## KY-PZ400 (V1.2.46) / KY-PZ200N/KY-PZ200 (V1.1.53) ファームウェアアップデート について

追加・変更された機能や表示変更についてのお知らせです。「取扱説明書」とあわせてお読みください。

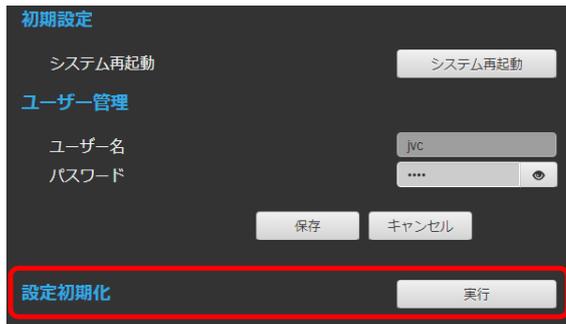
### ・LAN経由の設定初期化機能を追加しました。

ビューリモコンの[システム]設定に、設定初期化を追加しました。

背面端子部にあるRESTOREスイッチの長押しと同機能のため、LAN経由での初期化が可能になりました。

設定初期化を実行すると、カメラの各設定が初期化されます。
